Panamá, 16 de febrero de 2022
Nota MPSA-LEG-320-2022

Por este medio, damos respuesta a la Nota DEIA-DEEIA-AC-0019-2801-2022, por la cual se solicita una ampliación al Estudio de Impacto Ambiental Categoría II titulado "**AMPLIACIÓN DEL PROYECTO DE LA EXTENSIÓN DE LA LÍNEA I DE METRO DE PANAMÁ HASTA VILLA ZAITA**" cuyo promotor es el Metro de Panamá, S.A, para la revisión correspondiente.

AMPLIACIÓN AL PROYECTO DE LA EXTENSIÓN DE LA LÍNEA 1 DEL METRO DE PANAMÁ HASTA VILLA ZAITA

INFORMACIÓN ACLARATORIA

Ilustración 4-1. Plano de las etapas a ejecutar durante el movimiento de tierra para la construcción del edificio de estacionamientos, intercambiador de buses y edificio de la ULAPS.

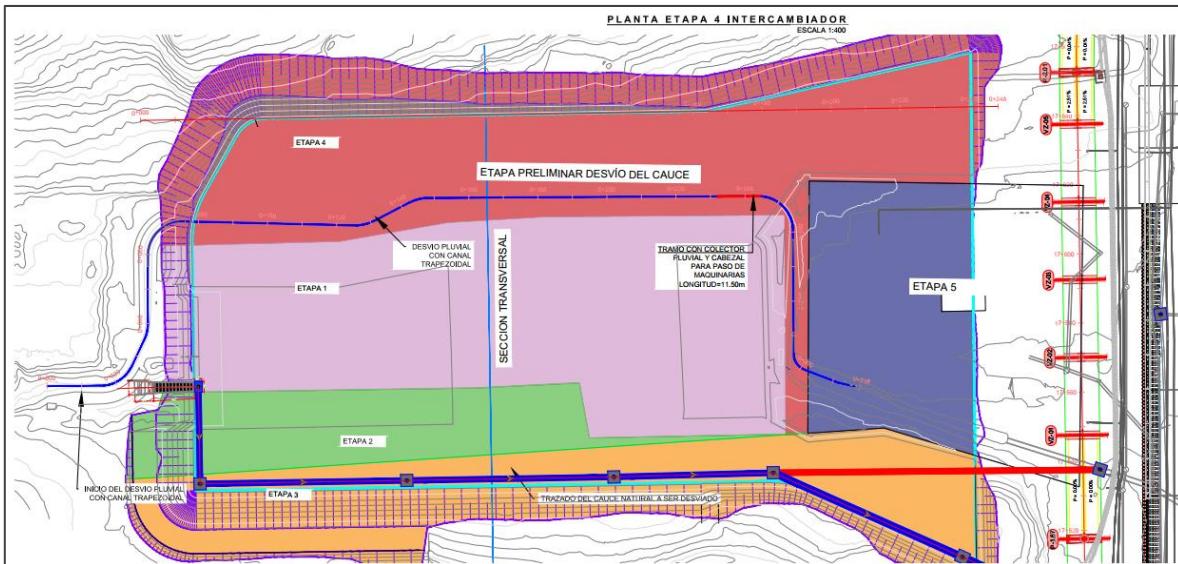
En la página 87 del EsIA, punto **5.4.2. Etapa de Construcción** se menciona, “*Para el tramo de la ampliación del viaducto, esta actividad comprende las perforaciones requeridas para la construcción de las columnas que soportarán el viaducto. Estas perforaciones estarán espaciadas unos 35 a 37 metros. Todo el material generado por esta actividad será ubicado en uno de los sitios de disposición aprobados, respondiendo a criterios de proximidad y características de este*”. No obstante, en la página 91 del EsIA se señala que, “*Se estima un volumen de corte de terreno de 129 123 metros cúbicos, adicional se estima un volumen de desmonte de 9 191 metros cúbicos material*. Referente a lo antes mencionado no se deja claro si los 129 123 metros cúbicos y los 9 191 metros cúbicos, corresponden al volumen de las

áreas totales a desarrollar. Por lo siguiente se solicita:

- a) Aclarar el volumen de corte total que se manejará en el proyecto por su desarrollo. Desglosando los distintos volúmenes que se generarán.
- b) Indicar el volumen aproximado de las actividades de perforaciones de las columnas que soportarán el viaducto.
- c) Aclarar si el volumen de desmonte (9 191 metros cúbicos) corresponden al volumen total o se generarán de manera independiente.

La estimación del volumen de corte de terreno de 129 123 metros cúbicos indicado en el EsIA en la foja 91, corresponde a la actividad de movimiento de tierra a desarrollarse para la construcción de las obras complementarias (edificios de estacionamiento, ULAPS, e intercambiador) como se presenta en la Ilustración 4-1.

Debido a que el proyecto es integrado no ha sido dividido en áreas; más bien fue dividido por etapas. Por lo cual, se indica que, el movimiento de tierra de las áreas norte del proyecto se incluye dentro de la etapa 4 (Ilustración 4-1), etapa que tiene un volumen estimado de 65 985,36 metros cúbicos (Tabla 4.1). El movimiento de tierra del área sur del proyecto está incluido dentro de la etapa 3 (Ilustración 4-1), etapa que tiene un volumen estimado en 20 266,295 metros cúbicos (Tabla 4.1).

El volumen total aproximado para todas las perforaciones de los pilotes en la cola de maniobra es de 130 metros cúbicos.

El volumen de desmonte indicado de 9 191 metros cúbicos es adicional a los 129 123 metros cúbicos. Se estima de forma separada de los 129 123.

Ilustración 4-4 Mapa regional 1:50 000. Se observa el área de influencia directa corregida.

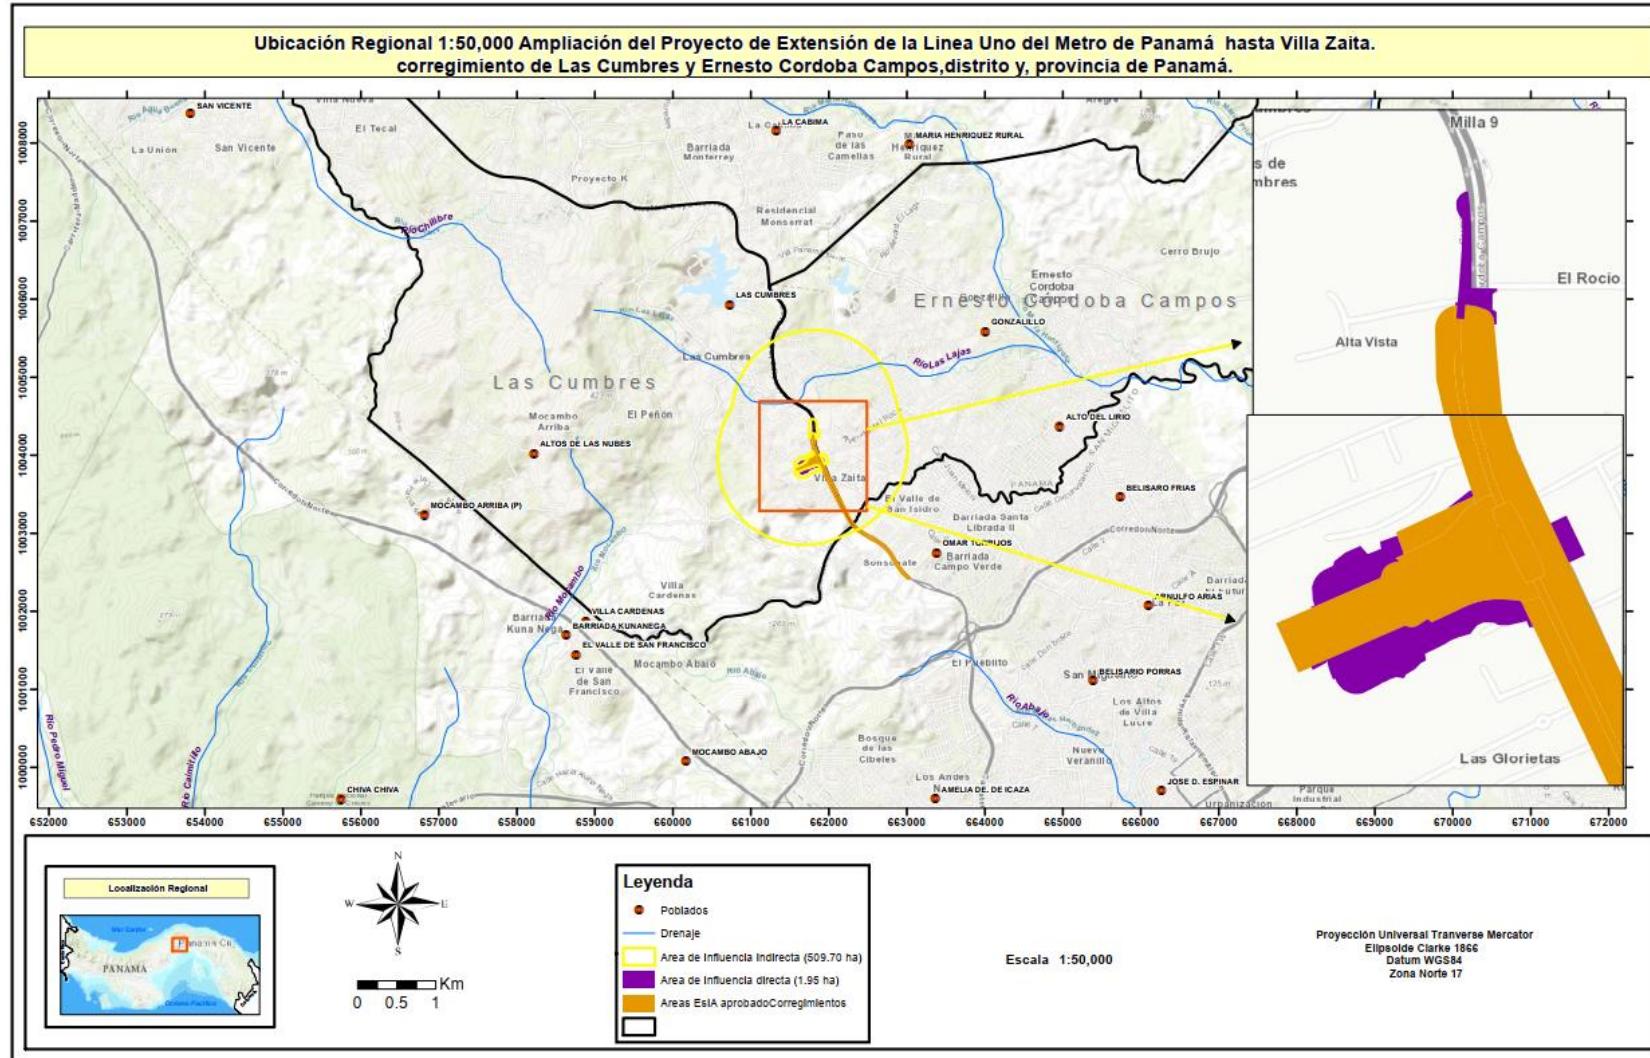
- a) Aclarar por qué el acápite “g” (La Modificación en la Composición del Paisaje) del Criterio 3 no fue considerado en la categorización de los criterios del EsIA.
- b) Actualizar el punto **3.2 Categorización del Estudio**, incluyendo el acápite “g” del Criterio 3.

Por lo anterior descrito, durante la evaluación de los criterios de protección ambiental, se consideró que la modificación al paisaje se integra al paisaje urbano predominante y existente en la zona, la cual presenta en su entorno y áreas colindantes, la existencia de estructuras viales tales como: extensión de la Línea 1 y sus estaciones elevadas, puentes vehiculares, por lo cual, los cambios que se presenten al paisaje fueron considerados como un impacto positivo y de clasificación moderada.

En atención a la solicitud de la Dirección de Evaluación de Impacto Ambiental de información aclaratoria al Estudio de Impacto Ambiental, del Proyecto “Ampliación al Proyecto de la Extensión de la Línea 1 del Metro de Panamá Hasta Villa Zaita”, indicada en el punto 6.b. de la Nota DEIA-DEIA-AC-0019-2801-2022, se adiciona el acápite “g” del Criterio 3 en la sección **3.2. Categorización del Estudio Presentado**, según se describe a continuación.

Criterio 3: Este criterio se define cuando el proyecto genera o presenta alteraciones significativas sobre los atributos que dieron origen a un área clasificada como protegida o sobre el valor paisajístico, estético y/o turístico de una zona. A pesar de que el proyecto no se ubica en una zona clasificada como protegida, o con valor paisajístico, estético o turístico, las modificaciones en el entorno se integrarán al paisaje urbano existente, resaltando el creciente desarrollo urbanístico de la zona.

Ilustración 4-5 Plano de afectación de la finca No. 99569

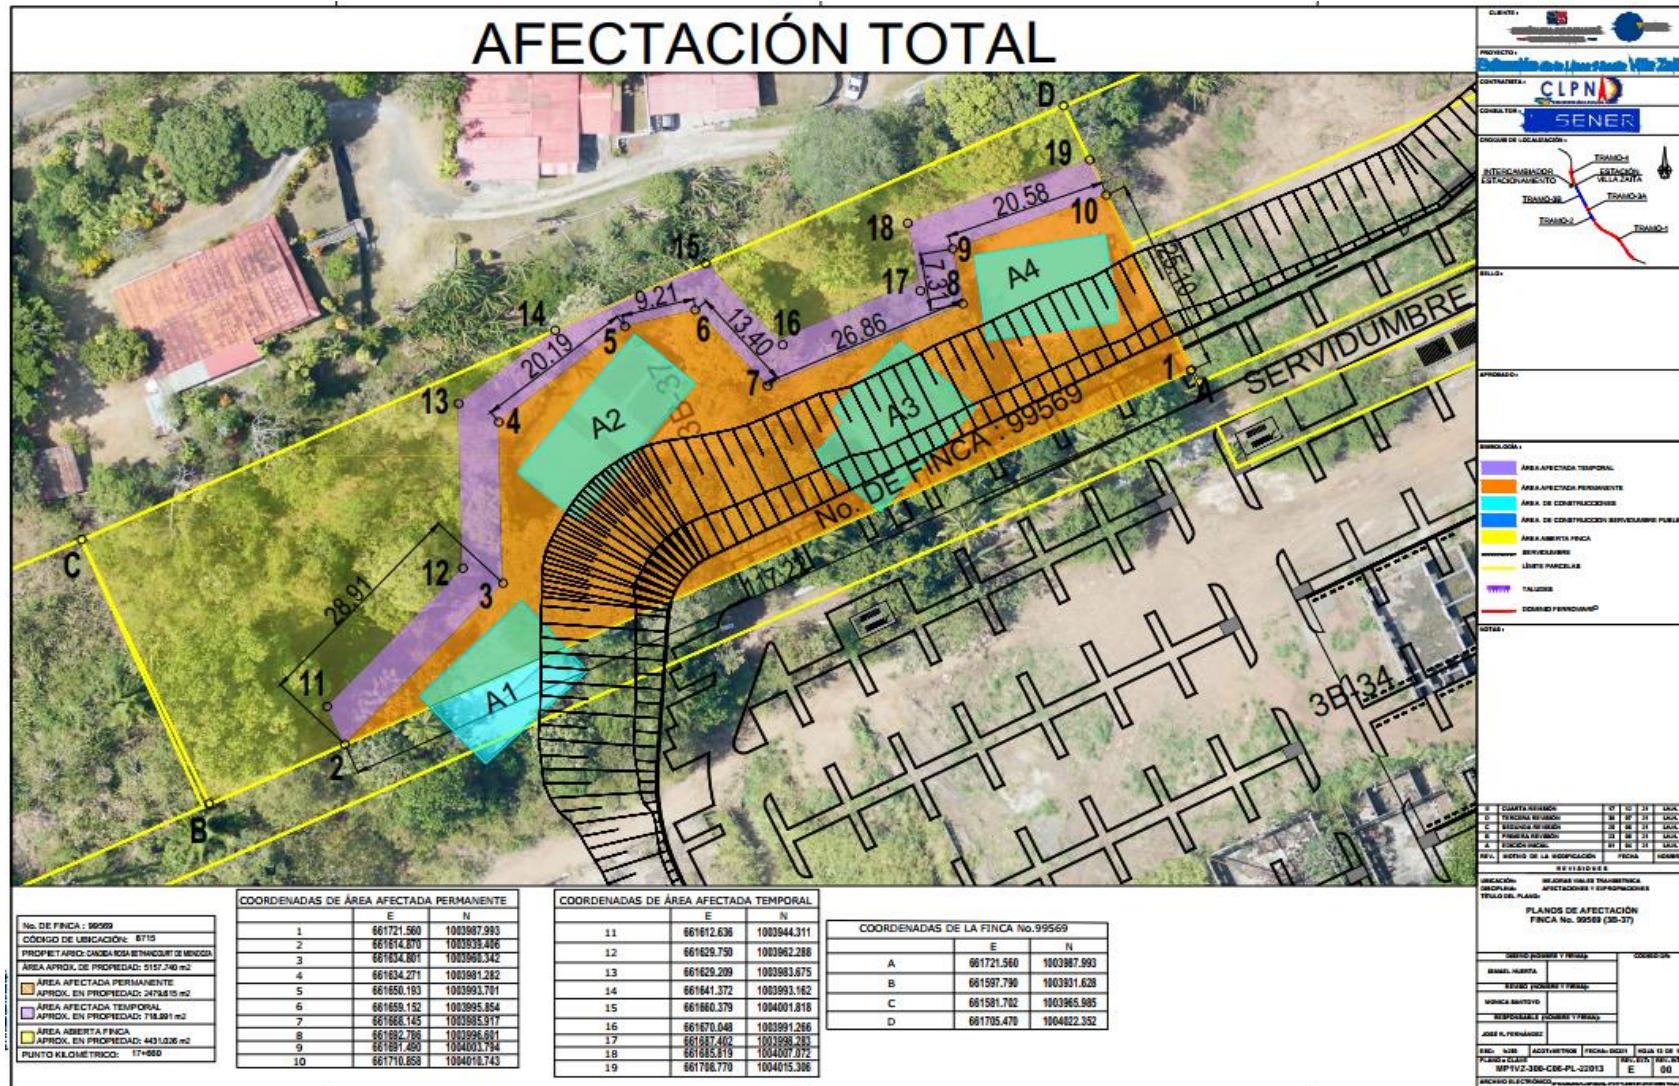
- i. Presentar Registro(s) Público(s) de las otras fincas, autorizaciones y copia de la cédula del dueño; ambos documentos debidamente notariados. En caso de que el dueño se persona jurídica, deberá presentar Registro Público de la Sociedad.
 - ii. Describir la línea base de las nuevas áreas de fincas privadas a afectar.
 - iii. Identificar los impactos y medidas de mitigación a aplicar sobre estas áreas.
- b) Presentar plano y/o mapa donde se identifique de forma clara la ubicación de todas las fincas privadas a afectar.
 - c) Aclarar cuantas familias (viviendas privadas) aproximadas serán reubicadas y si las familias fueron incluidas en el levantamiento de la percepción social. En caso que no fueron incluidas, proporcionar evidencia de los acercamientos con dichas familias.

En atención a lo solicitado se presenta el plano que detalla cómo es afectada la fina No.99569 propiedad de la señora Cantidad Rosa Bethancourt de Mendoza. En la Ilustración 4-5 se describe que la finca tiene un área total de 5 157 metros cuadrados. De los cuales el proyecto

Anexo 2. Planos de ubicación de las plantas de tratamiento de agua residuales.

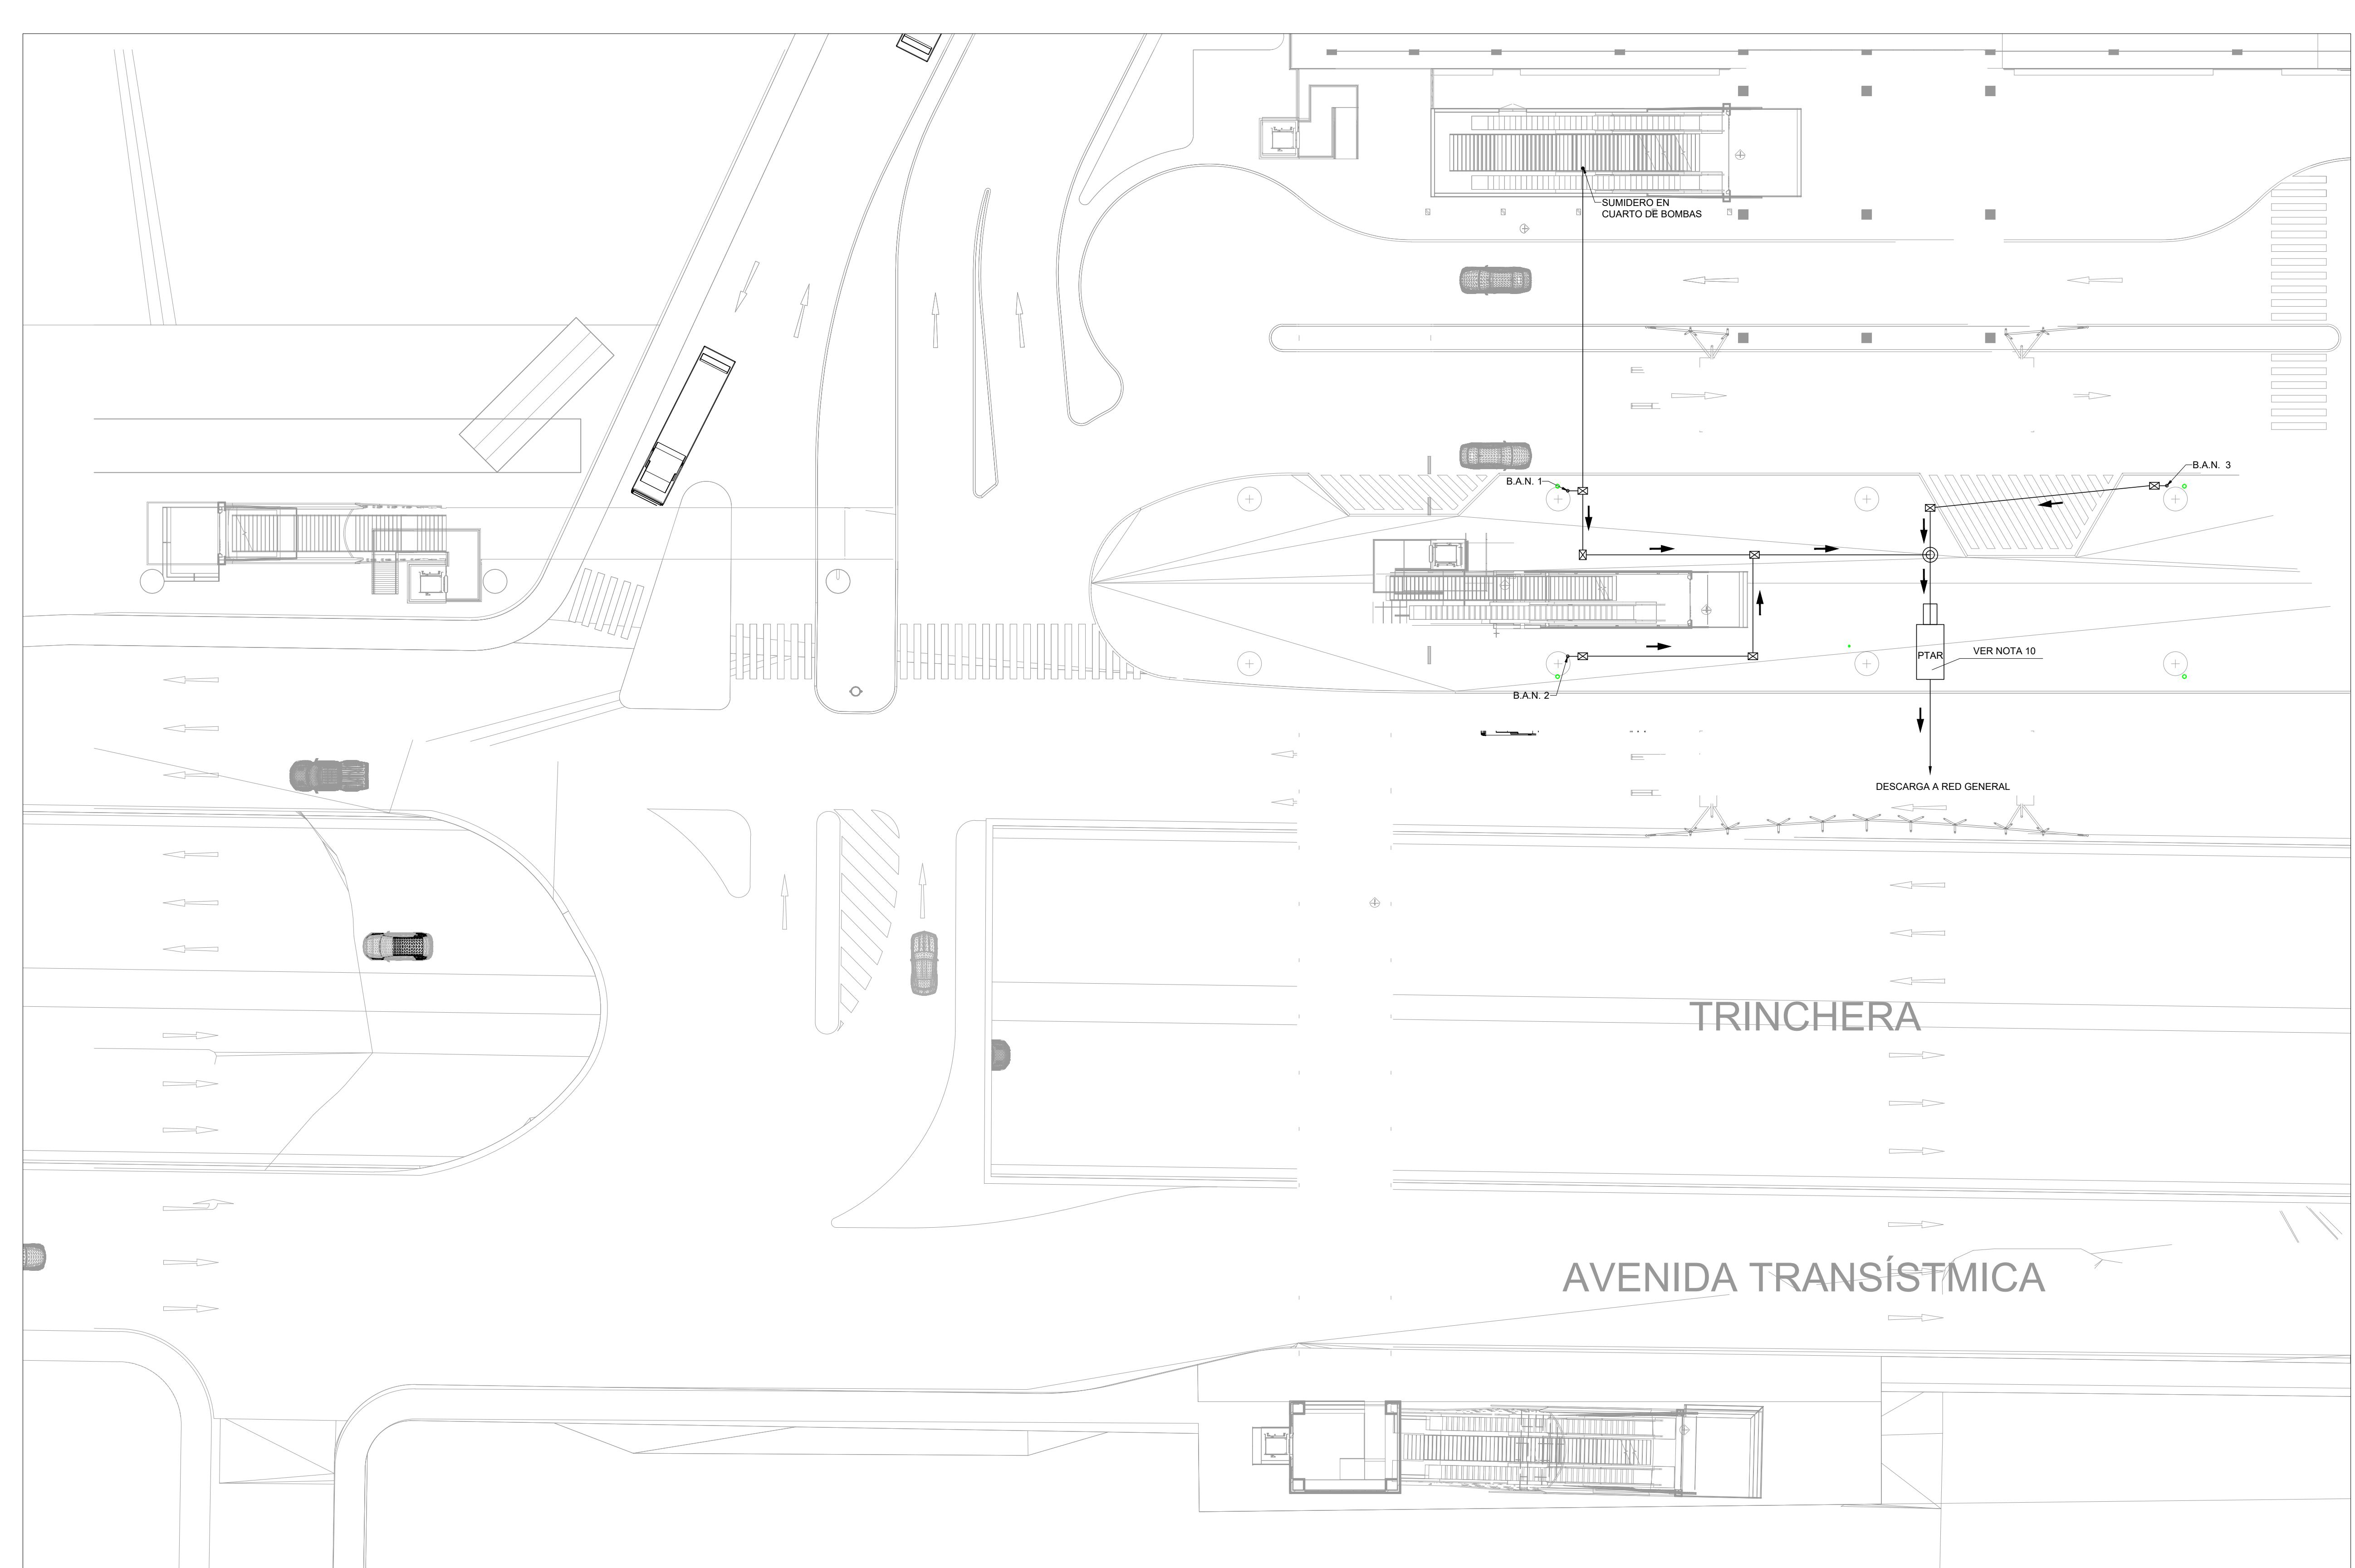
- e) Presentar certificación por parte del ente competente, donde se indique que el alcantarillado cuenta con la capacidad de recibir las descargas de las aguas residuales del proyecto a desarrollar.

Se adjunta el Plano de la Planta General Nivel Superficial que muestra la ubicación de las Plantas de Tratamiento de Aguas Residuales y los Planos de distribución de la red Sanitaria interna. Ver anexo No.2
